Divisione: DEM2
Pro. n.: DEM2A-2678
Classifica: A.2.5
Allegati: vari
Oggetto: **Sistema Informativo del Demanio marittimo -S.I.D.- Contratto di Gestione-
Estensione - AVVIO ATTIVITA' PROGETTUALI**

LETTERA CIRCOLARE

RISOLUZIONE QUESTIONI INERENTI LA COMPILAZIONE DEL MODELLO DOMANDA DI E LA RELATIVA ACQUISIZIONE NEL SISTEMA INFORMATIVO DEMANIO – S.I.D..

Fig. 1

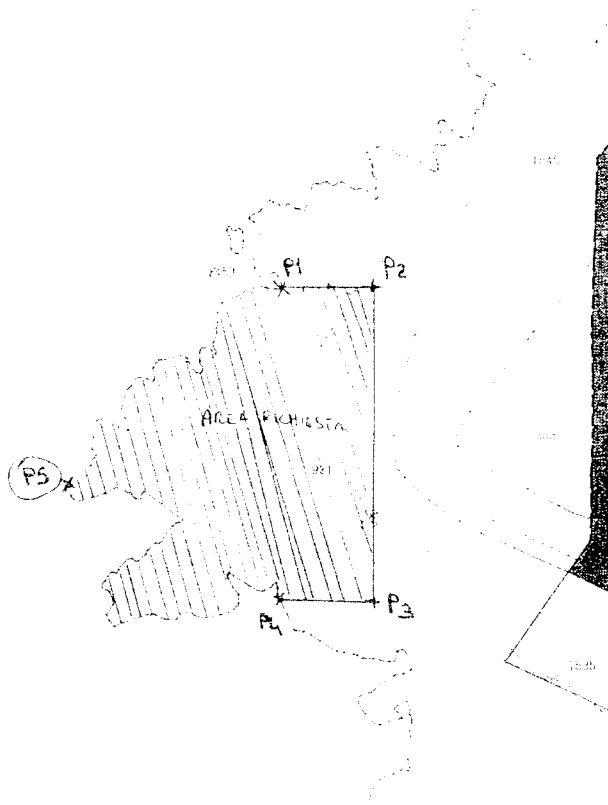
- Segnalazione: in caso di costa frastagliata (scogliera), i tecnici ritengono di dare i punti di inizio e di fine senza dover rilevare nel dettaglio la spezzata che ricostruisce l'andamento della linea di costa. Il Sistema, nella sua versione attuale, nel caso di rilievo di punti iniziali e terminali genera una congiungente rettilinea che non rappresenta il reale andamento della linea di costa – Capitaneria di porto di Gallipoli
- Soluzione: al fine di agevolare la rilevazione da parte del tecnico è sufficiente che lo stesso rilevi due punti che individuano l'inizio (P_1) e la fine del tratto di costa (P_4), ed un terzo punto che ricada tra i punti appena menzionati (P_5), che sia indice dell'andamento della linea di costa (vedi Fig. 1).

Fig. 2

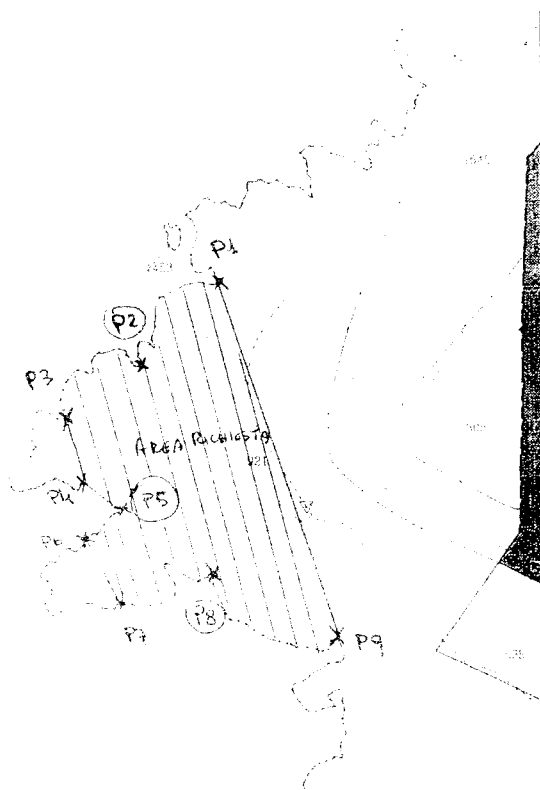
In Figura 2 si fornisce un esempio di un caso più complesso dove sono rappresentati contemporaneamente più tratti costieri dell'area di interesse. in questo caso i punti indice sono (P2-P5-P8).
